Objet : Dossier loi sur l'eau – KHEOPS DEVELOPPEMENT – Commune de SAINT ANDRE

Opération immobilière « CLOS des VACOAS », 120 logements sociaux + 3 commerces sur les parcelles AK
0561p, 0563, 0565, 0567, 0569 & 0571

Le 25 Janvier 2022, vous nous avez adressé un courrier concernant des observations sur la régularité du dossier. Nous n'avons pu malheureusement pas y répondre dans les temps, car le projet a été entièrement repensé mais dans le nouveau dossier que nous déposons ce jour à vos services, nous allons y répondre point par point (*écriture en bleu*).

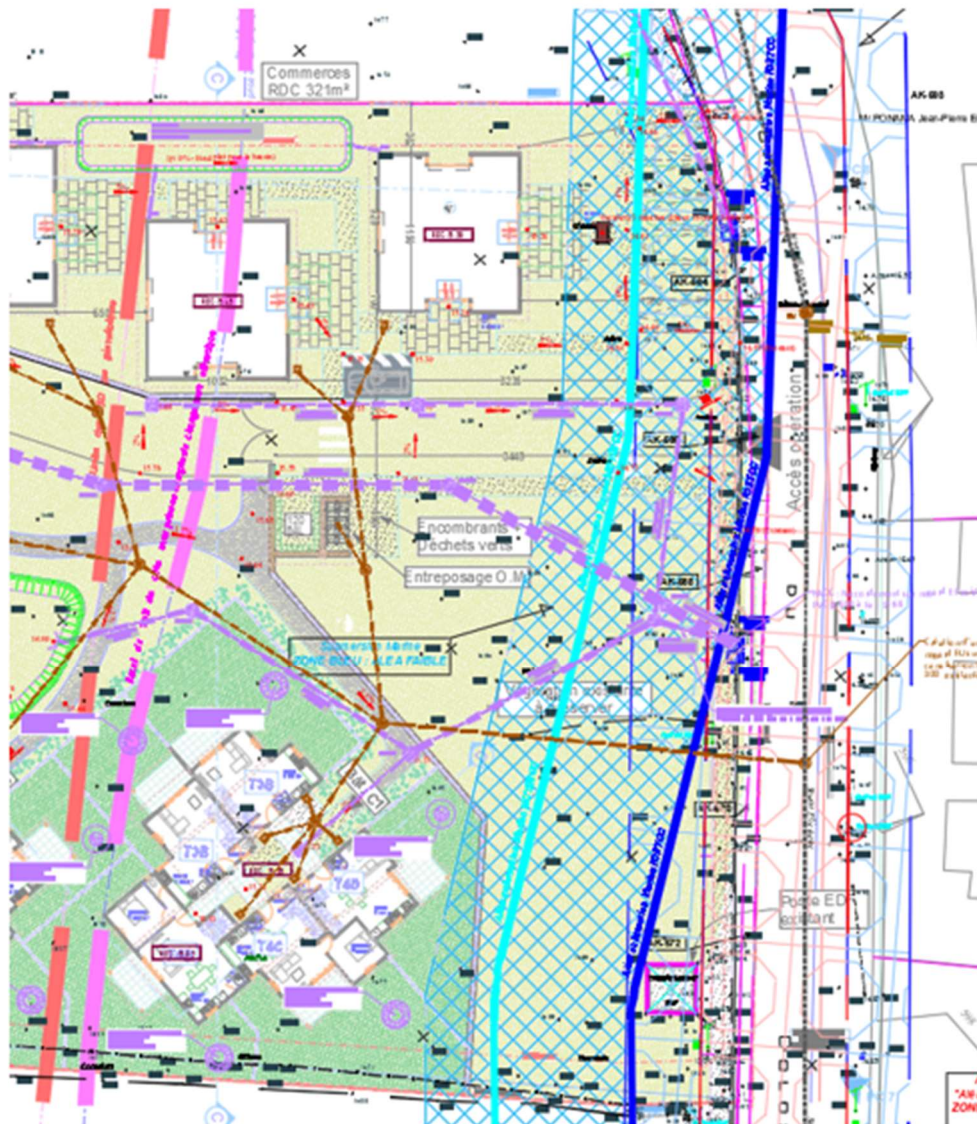
Le dossier doit clairement indiquer les contraintes liées aux obligations faites par les plans de prévention des risques (PPR) applicables.

S'agissant des risques inondations et mouvement de terrain, la révision du PPR de Saint-André est en cours un nouveau porté à connaissance des aléas inondations et mouvement de terrain actualisé a été transmis à la commune en octobre 2021. D'un point de vue réglementaire, le PPR actuel doit être pris en compte ainsi que le porter à connaissance. En cas de contradiction dans ces documents, le plus contraignant est à prendre en compte. D'un point de vue technique pour définir les caractéristiques à prendre en compte, il conviendra de s'appuyer sur le porter à connaissance, connaissance la plus récente.

- *Un chapitre spécifique sur le porté à connaissance a été rédigé en page 34, et le projet tient compte de celui-ci.*

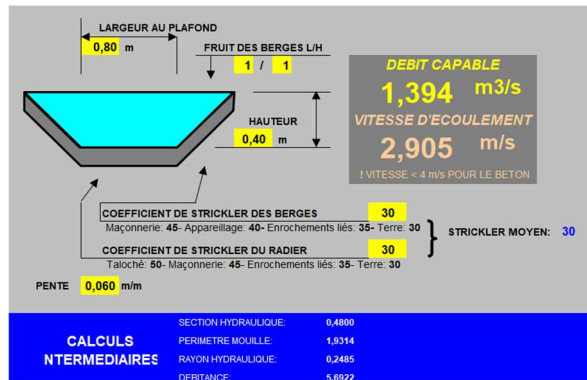
Concernant les aléas du recul du trait de côte et de submersion marine, le PPR est en cours d'élaboration et un porté à connaissance a été transmis à la collectivité le 8 juin 2015. Le principe à retenir pour le projet considéré est que les secteurs concernés par un aléa fort ou moyen de submersion marine (de référence ou avec prise en compte du changement climatique) sont un constructibles. Concernant le recul du trait de côte mentionné au dossier, il concerne l'aléa avec prise en compte du changement climatique lequel, en l'absence de données ou de consensus scientifique suffisant, est donné à titre indicatif. A ce jour, il n'y a pas de réelle obligation associée à cette aléa.

Sur ce sujet de l'aléa du recul du trait de côte de référence et les aléas de submersion marine de référence et avec changement climatique, il convient d'intégrer cette connaissance des risques qui doit être prise en compte par le projet.

- Les aléas du recul du trait de côte et de submersion marine ont été pris en compte sur le projet et sont décrit en pages 38 & 42, avec des cartes spécifiques de positionnement de ces aléas sur la partie basse de l'opération..

En conclusion, aucune construction n'est visible sur le 2 traits d'aléas submersion (FORT & MOYEN) & concernant le recul du trait de cote avec prise en compte du changement climatique et en l'absence de données et/ou consensus scientifiques suffisant, est donné à titre indicatif et aucune obligation n'est associée à cette aléas.

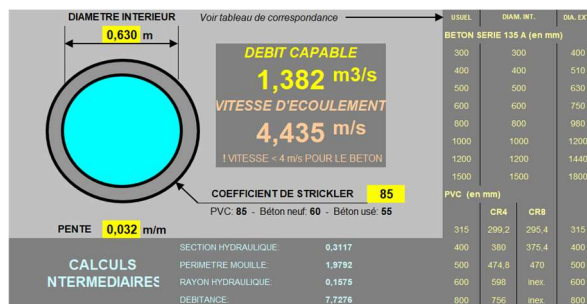
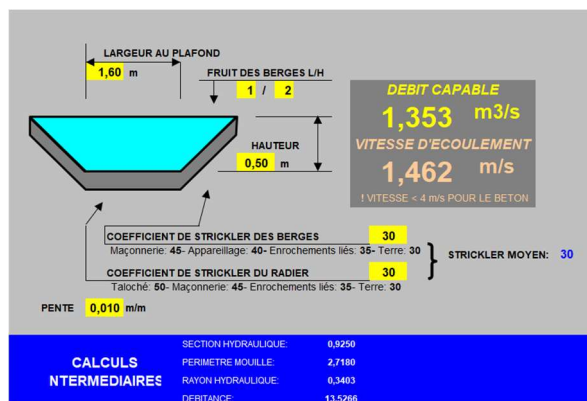
La réglementation PPR exige une transparence hydraulique notamment aux droits des clôtures. Le dossier doit confirmer que cette transparence s'est assurée notamment en limite amont du projet. Le projet prévoit de récupérer les eaux issues de ce bassin par un fossé puis de les canaliser avec un PVC Ø 630 vers le réseau public de la RD 47. Il est nécessaire de confirmer que l'ensemble des réseaux issus de ce bassin sont récupérés par le fossé.

- Nous confirmons que la transparence hydraulique est assurée en limite haute avec la bassin versant Amont, au moyen d'une clôture rigide. La coupe type est définie en page 84.
- Nous confirmons que les eaux du bassin versant Amont pourront bien transiter via ces fossés et buses, et restent inférieures au Q_{50} . Les données sont les suivantes :

- $Q_{50} \text{ BV Amont} : 1.437 \text{ m}^3/\text{s}$
- Fossé en limite haute : $1.394 \text{ m}^3/\text{s} < Q_{50} \rightarrow \text{OK}$

- Buse entonnoir entre les 2 fossés (L : 0.50 ml) : $1.382 \text{ m}^3/\text{s} < Q_{50} \rightarrow \text{OK}$

- Fossé le long parking bât B & A : $1.353 \text{ m}^3/\text{s} < Q_{50} \rightarrow \text{OK}$

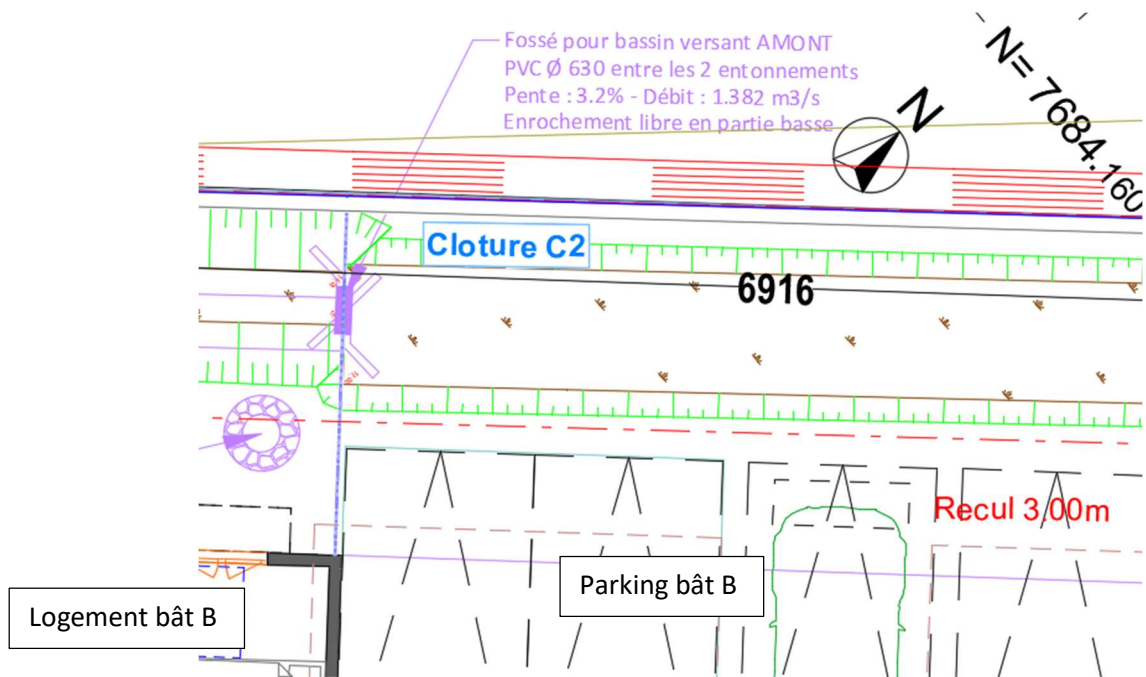
Outre le point évoqué au point 1 sur l'impact des raccordements projetés au réseau public, une canalisation des écoulements naturels issus de ces bassins conduisent vraisemblablement à une réduction du temps de concentration et donc à une augmentation du débit au point de rejet sur la RD 47. Le dossier doit vérifier par le calcul en tenant compte des vitesses d'écoulement dans ses réseaux (formules de Manning-Strickler) que l'objectif de non aggravation des risques est respecté.

- Nous avons les données suivantes :
 - Fossé en limite haute (qui reprend le BV Amont) : vitesse de 2.905 m/s
 - Buse entonnoir entre les 2 fossés : vitesse de 4.435 m/s (vitesse supérieure au fossé de reprise, mais c'est ponctuel, pour passer la différence de niveau entre les 2 fossés). Afin de ne pas altérer le fond du fossé bas, il sera mis en œuvre un enrochement libre afin de casser la vitesse).

- Fossé le long parking bât B & A : 1,462 m/s. La vitesse dans le second fossé est moindre (divisée par 2) car la largeur d'emprise de l'écoulement est augmenté.
- L'objectif de non aggravation des risques est donc respecté.

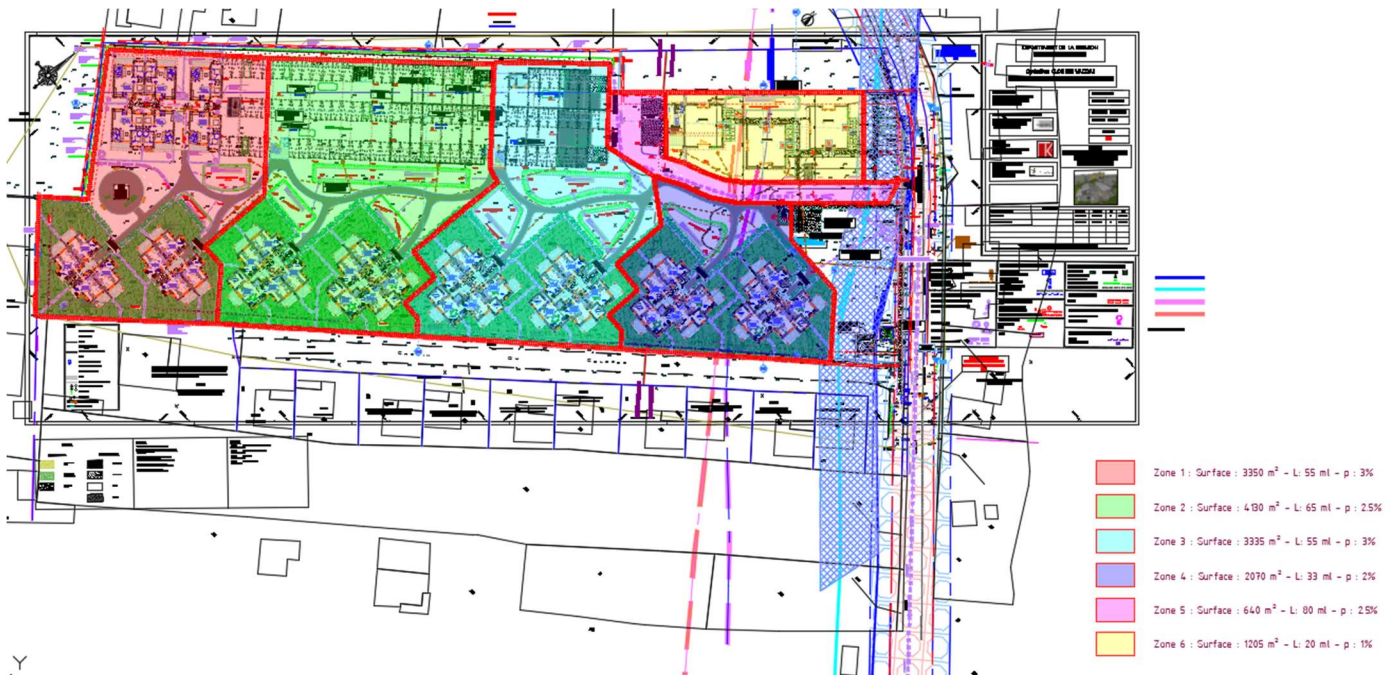
Le projet prévoit des ouvrages de rétention et d'infiltration réparties sur l'ensemble de l'opération. L'objectif de non-aggravation des risques doit être vérifié au niveau de chaque point de rejet. Il apparaît que certaines parties aménagées ne font l'objet d'aucune mesure pour respecter cet objectif, notamment s'agissant de la voie d'accès sur la RD 47. Cette anomalie doit être corrigée. Il convient de détailler les calculs réalisés au niveau des sous bassins pour justifier les volumes de rétention correspondant.

- Le projet a été décomposé en 6 sous-bassins dont les caractéristiques sont détaillées ci-après.

A l'intérieur de chaque sous-bassin, un volume théorique a été calculé à partir du volume total des 392.40 m³ et de la surface propre à chaque sous-bassin. Ce volume est indicatif.

Ensuite, les volumes des 10 bassins de rétention et des puisards ont été additionnés dans chaque zone et cela a permis de confirmer les volumes théoriques. Le détail du tableau est joint ci-après :

Caractéristique du débit de fuite (Q fuite = Q2 initial) :

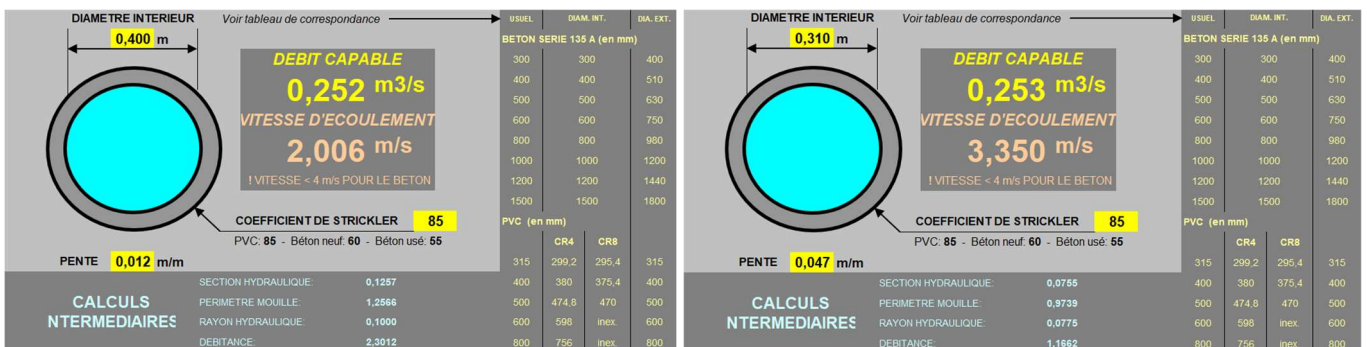
S'agissant des dispositifs de régulation, en application du guide EP, il convient de vérifier que pour tous les débits de projet Q2, Q5, Q10, Q20, etc..., les débits de fuite restent inférieur ou égaux au débit avant aménagement. Le projet est établi pour un débit de fuite égale constant égal au Q5 initial. Selon les disposition du guide susvisé, le volume de rétention doit être calculé avec un débit de fuite égale à Q2 initiale. Le dossier doit être corrigé pour respecter cette exigence.

- Le débit de fuite calculé d'après les données du terrain avant aménagement est de 254 l/s.
- Les débits de fuite calculés pour la canalisation enterrée avant rejet est soit un PVC Ø 400 à p : 1.2% ou un PVC Ø 315 à p : 4.7%.

Les 2 débits annoncés sont inférieurs au Q₂ initial.

La prise en compte du Q_2 initial a été corrigé dans le présent dossier.
